# Ministero della Transizione Ecologica

**Parere n. 312/21 del 23 luglio 2021**

<b>Progetto:</b>	<p><i>Verifica di Ottemperanza Art. 28 del Dlgs 152/06 e s.m. e i.</i></p> <p><b>S.S. 182 “Trasversale delle Serre” tronco 1° - lotto 1° stralcio 2° completamento superamento del Colle dello Scornari Progetto Definitivo.</b></p> <p><b>Verifica di ottemperanza, ai sensi dell’art. 28 del D.Lgs. 152/2006, alla condizione ambientale n. 2 di cui al D.D. DVA-DEC-272 del 15/06/2018</b></p> <p><b>IDVIP 6198</b></p>
<b>Proponente:</b>	<b>ANAS S.p.A.</b>

Stralcio della carta geomorfologica con riferimento all'area indagata.

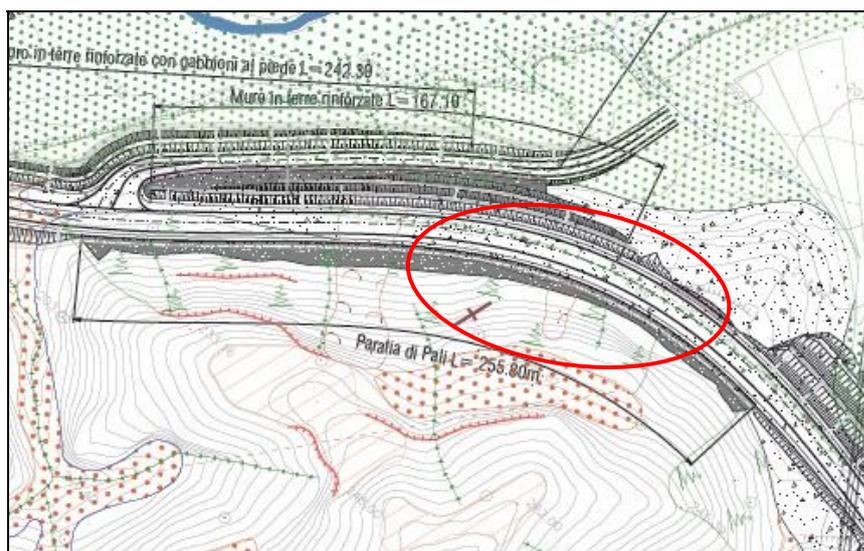
- **Versante posto a ridosso dell'opera di contenimento in progetto – Paratia di Pali della lunghezza di 255,80 m – pk 0+300**

Sono state identificate scarpate di degradazione o generate da fenomeni di scivolamento localizzati lungo il pendio, ma che manifestano una limitata estensione, associati alla porzione superficiale, con estesi processi di erosione diffusa sottoposta all'azione di fenomeni diversi che tendono a concentrarsi e a sovrapporsi. Sono state riscontrate forme lineari, quali solchi da ruscellamento concentrato (gully erosion) e in subordine forme di ruscellamento diffuso (rill erosion e sheet erosion), con formazioni di forre e forme tipiche delle piramidi di terra, a dimostrare la predisposizione di tali litologie a processi di tale genere.

Sono presenti corpi di frana associati a lenti colamenti, già evidenziati in occasione di primi rilievi eseguiti per la precedente versione del progetto definitivo, che producono spostamenti di materiali costituenti i versanti. Lo stato di attività è stato valutato come quiescente, mentre non sono disponibili informazioni dettagliate sugli spessori delle masse mobilitate, ma i dati ottenuti dai diversi rilievi e la loro ridotta estensione areale fanno ipotizzare spessori mediamente compresi tra 2 e 3 m.

In questo tratto è prevista la realizzazione di una paratia di pali con una quota rialzata rispetto al p.c., in modo da contenere gli scavi e per evitare la rimozione di aree vegetate esistenti. L'opera di sostegno si pone inoltre come elemento di consolidamento e stabilizzazione del fenomeno di colamento presente. Nel tratto si prevede anche la regimentazione delle acque superficiali.

Stralcio della carta geomorfologica con riferimento all'area indagata.

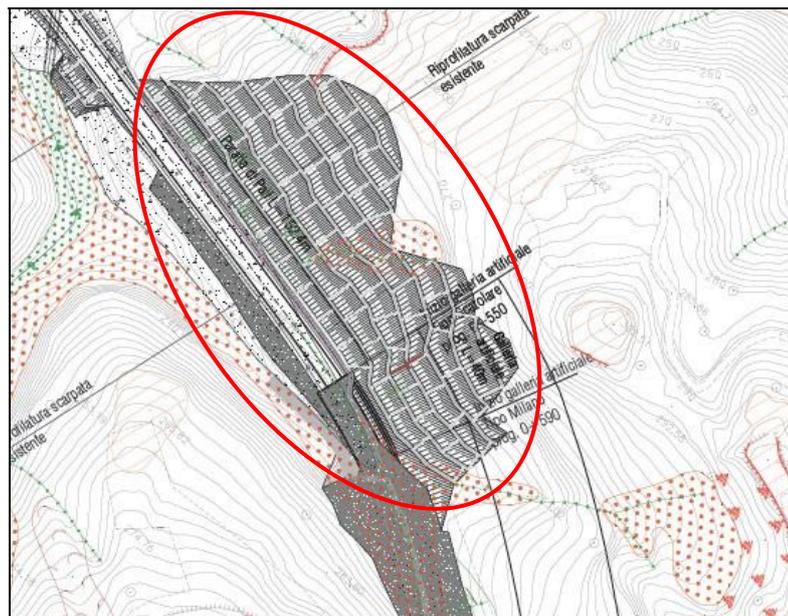
- **Riprofilatura scarpata esistente e Paratia di pali in sx di lunghezza 152,40 m**

In questo tratto sono state riconosciute forme derivanti dai processi di dilavamento agenti lungo il versante. Il deflusso idrico superficiale non regimato genera forme lineari, quali solchi da ruscellamento concentrato (*gully erosion*), con possibile evoluzione in eventi gravitativi di versante: nello specifico si manifestano accumuli detritici di limitata estensione, in forma di conoide, posti alla base del versante stesso. Nella parte alta del versante la presenza di una folta vegetazione arborea riduce in modo significativo i processi in atto. In progetto risultano presenti opere di regimazione delle acque superficiali e interventi atti a ridurre l'erosione in atto, per tutta la scarpata considerata.

Stralcio della carta geomorfologica con riferimento all'area indagata.

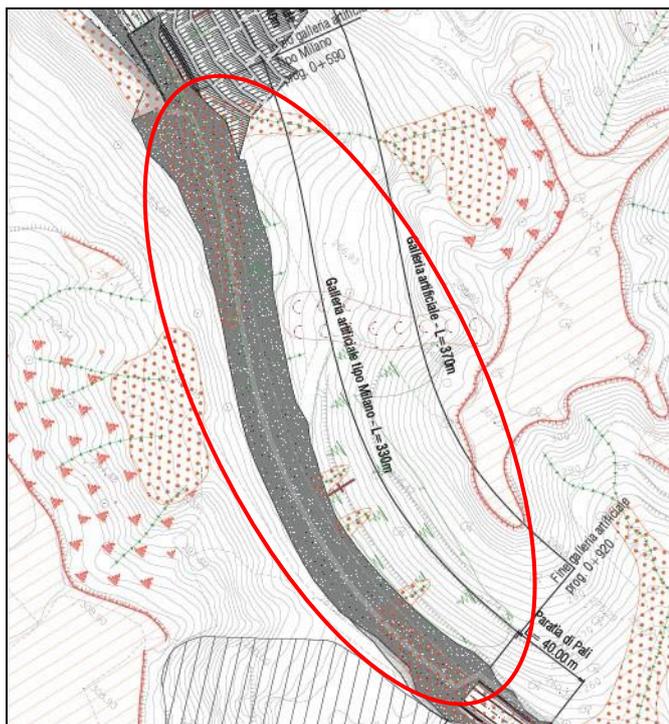
- **Galleria artificiale (Da pk 0+550.000 a pk 0+920.000)**

Sono stati rilevati processi associati al dilavamento e all'azione delle acque superficiali (*rill erosion, sheet erosion, e gully erosion*), che agiscono lungo il versante con maggior insistenza in corrispondenza della porzione medio-bassa dello stesso, con forme di ruscellamento diffuso e manifestazioni calanchive. Le acque incanalate naturalmente, la forza di gravità e l'assenza della vegetazione, in buona parte del rilievo considerato, sono gli agenti modellatori principali: sono infatti presenti numerose forme di erosione (forre, fossi di ruscellamento e accenni alle forme tipiche delle "piramidi da terra"), che possono evolvere in fenomeni di instabilità. A queste si aggiunge la formazione di depositi eluvio-colluviali, con spessori generalmente ridotti, compresi tra 1 e 1.5 m, in corrispondenza di alcune aree impluviali e nelle porzioni medio-basse del rilievo con associata anche la formazione di forme lobate e a ventaglio riconducibili a conoidi. È stato riconosciuto un corpo di frana, corrispondente a un colamento lento che si manifesta attraverso spostamenti di materiali superficiali o alterati costituenti i versanti, che non interferisce direttamente con il progetto della galleria.

In progetto sono previste opere di regimazione delle acque superficiali, con particolare riferimento alla porzione medio bassa del versante e nello specifico in corrispondenza degli imbocchi della galleria artificiale. Interventi atti a ridurre l'erosione in atto sono previsti per l'intero versante, ma con particolare riferimento alla parte medio-bassa dello stesso e in corrispondenza delle porzioni a maggior pendenza e prive di vegetazione.

**Stralcio della carta geomorfologica con riferimento all'area indagata.**

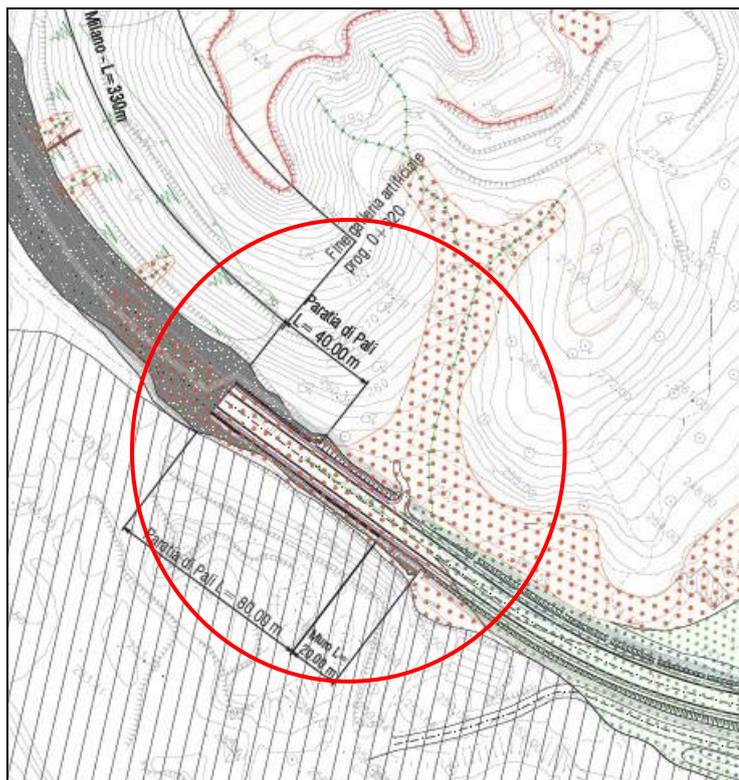
- **Paratia di pali posta sx della lunghezza di 40.00 m.**  
**Paratia di Pali – Muro posti in dx della lunghezza di 100.00 m**

Sono stati rilevati processi associati al dilavamento e all'azione delle acque superficiali associati alla presenza di depositi di origine mista. L'area risulta interessata da erosione diffusa sottoposta all'azione di fenomeni diversi che tendono a concentrarsi e a sovrapporsi. Sono state riscontrate prevalentemente forme lineari, quali solchi da ruscellamento concentrato (*gully erosion*) che agiscono originariamente lungo le aree di dispiuvio sui versanti producendo accumuli detritici posti allo sbocco degli stessi impluvi. Tali processi insistono lungo la sede calpestabile esistente associato alle attività pregresse.

Tale condizione è stata valutata in progetto attraverso opere di regimazione delle acque superficiali previste lungo il tracciato stradale.

Per quanto riguarda la paratia di pali in dx, la scelta progettuale è stata quella di mantenere la quota della testa paratia prossima al p.c. attuale, in modo da contenere gli scavi ed evitare la rimozione della vegetazione esistente. Per la realizzazione dei pali sarà realizzato un rilevato provvisorio, nelle aree di riprofilatura è previsto un intervento di rinverdimento mediante stesa di terreno vegetale e idrosemina e un sistema di raccolta e canalizzazione delle acque.

Il muro esistente non interferisce con l'opera in progetto. Si evidenzia, inoltre, che la realizzazione del rilevato provvisorio al piede del muro stesso, costituisce un intervento stabilizzante, migliorandone le condizioni di stabilità.
